INFORME DE HITO DE CONTROL N° 003-2021-OCI/4529-SCC

"PROCESO DE ADQUISICIÓN Y EJECUCIÓN CONTRACTUAL DE PLANTAS Y/O EQUIPOS DE OXÍGENO POR PARTE DE LA DIRECCIÓN REGIONAL DE SALUD PIURA EN EL MARCO DE LA EMERGENCIA SANITARIA POR EL COVID-19"

HITO DE CONTROL N° 2 – EJECUCIÓN CONTRACTUAL DE PLANTA DE OXÍGENO INSTALADA EN EL HOSPITAL DE APOYO II-2 DE SULLANA

Toma Fotográfica n.° 1
Sistema de generación de oxígeno n.° 1

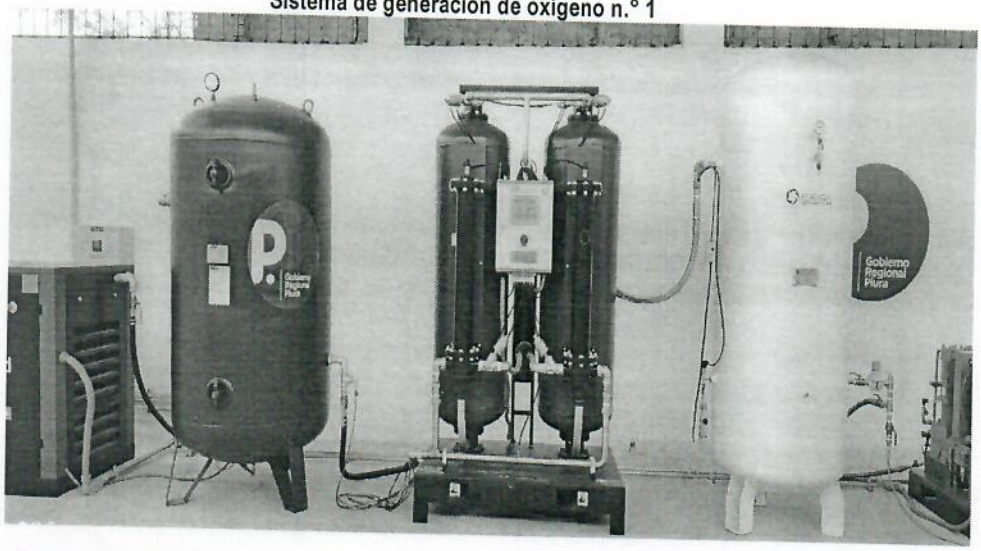
Al respecto, el sistema de generación de oxígeno n.º 1 comprende los siguientes componentes: tablero general, compresor de aire estacionario, tanque de aire comprimido, generador de oxígeno medicinal, tanque de almacenamiento de oxígeno, dos compresores de aire libre de aceite para el llenado de cilindros de 15 m^3 y 10 m^3 de capacidad, y un manifold de 8 válvulas de control.

Ahora bien, durante el recorrido de inspección a los sistemas antes descritos, el jefe de Servicios Generales del Hospital, señor Javier Sunción Villegas manifestó lo siguiente:

"(...)
la faja del compresor de aire libre de aceite para llenado de cilindros, cuenta con una capacidad de 10 m3/h, y que actualmente está fallando.
(...)".

Toma Fotográfica n.° 3
Compresores de aire libre de aceite del sistema de generación de oxígeno n.° 1 instalados cerca a los cilindros para oxígeno medicinal

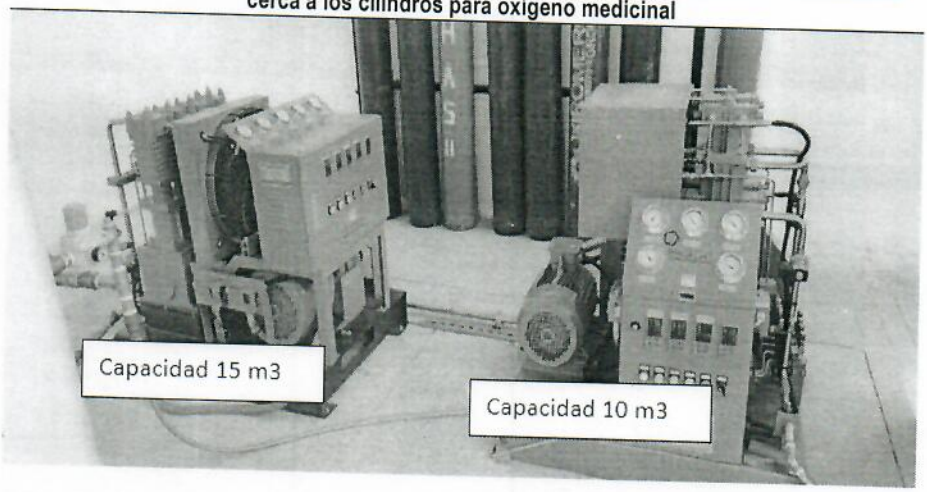
De la visita efectuada a la instalación de la "Planta Generadora de Oxígeno Medicinal con Adsorción por cambio de Presión (PSA) de 40 a 45 M3 por hora", en el Hospital de Apoyo II-2 Sullana, producto del cual se suscribió el "Acta de Visita al Hospital de Apoyo II-2 de Sullana" de 23 de marzo de 2021, se pudo constatar que los compresores de aire libre de aceite, instalados en los sistemas de generación de oxígeno n.os 1 y 2, se encuentran cerca a los cilindros para oxígeno medicinal, conforme se aprecian en las siguientes tomas fotográficas:

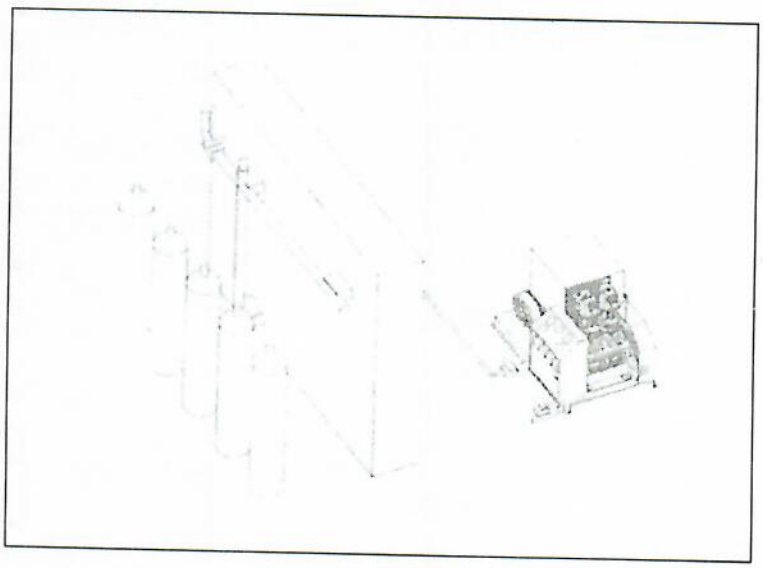
Sobre el particular, de la revisión de los documentos anexados en el oficio n.° 629-2021-HAS-4300201666, de 31 de marzo de 2021, se advierte que en el numeral 2 "Instalación del Compresor" del "Manual Compresor de Oxígeno de Alta Presión Libre de Aceite", señala lo siguiente:

"(...)
Se debe construir un muro entre el compresor y el área de llenado de cilindros de acuerdo con los estándares. El compresor no debe ubicarse cerca de gases inflamables o sustancias explosivas. La entrada y salida del compresor deberá tener una válvula de derivación para la purga y para facilitar el manteamiento del compresor, como se muestra a continuación.

Toma Fotográfica n.° 16
Tanque de almacenamiento de oxígeno con número de serie 0044 instalado en el sistema de generación de oxígeno n.° 2

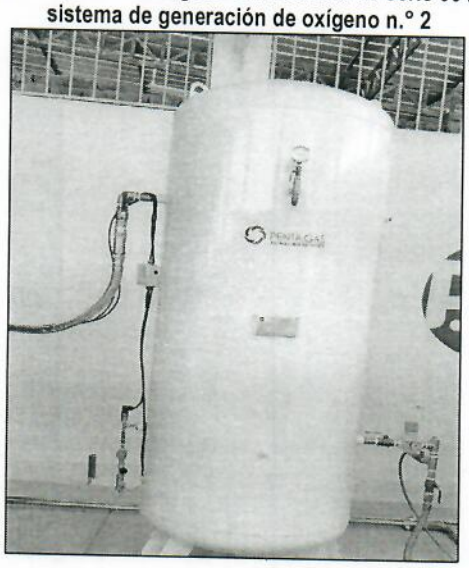
Asimismo, de la revisión de los documentos proporcionados por la Entidad mediante memorando n.° 012-2021/GRP-DRSP-4300206 de 16 de marzo de 2021, se advierte que el "Acta de Recepción Final de Planta de Oxígeno 30 M3/Hora-Tipo Duplex" de 11 de febrero de 2021, indica como material de los tanques de almacenamiento de oxígeno: "planchas de acero tapas y cuerpo cilíndrico", y como acabado: "pintado exterior".

Toma Fotográfica n.° 17
Compresores para llenado de cilindros instalados en el sistema de generación de oxígeno n.° 1

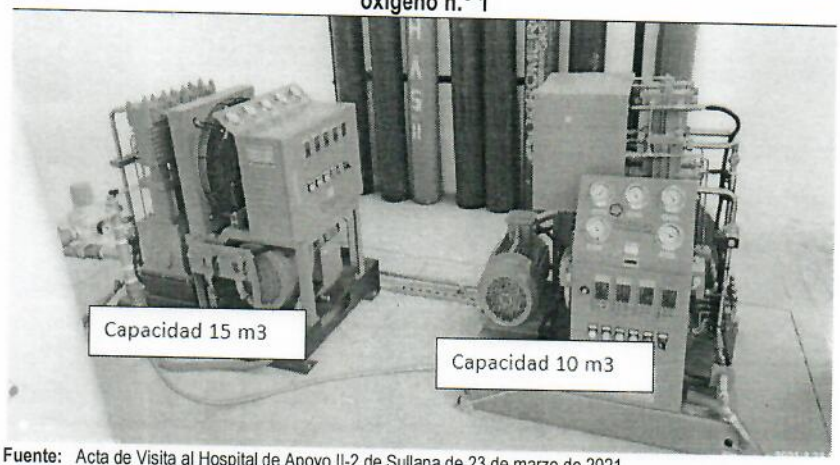
De la verificación física de los compresores para el llenado de balones de oxígeno instalados en el Hospital de Apoyo II-2 de Sullana, se advierte que la planta de oxígeno con absorción por cambio de presión (PSA), cuenta con una capacidad total de llenado, de 45 m³/h.

Toma Fotográfica n.° 19

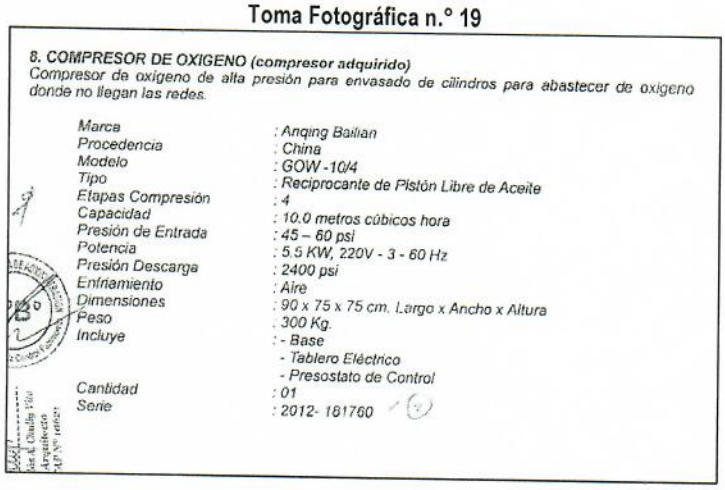
No obstante, de la revisión al "Acta de Recepción Final de Planta de Oxígeno 30 m3/hora-Tipo Duplex Ingreso de Compresores" de 11 de febrero de 2021, se observa que uno de los compresores fue adquirido por la Entidad, tal como se muestra en la siguiente imagen:

En consecuencia, las bases del procedimiento de selección establecían una planta de oxígeno de 40 a 45 m³/h, sin embargo, el contratista solo suministro tres (3) compresores con una suma total de llenado de 35 m3/h.

Lo expuesto denota que los componentes de la planta generadora de oxígeno medicinal no están conforme a lo establecido en las bases integradas; pese a ello, la Entidad recibió el bien suministrado por el Contratista en esas condiciones.
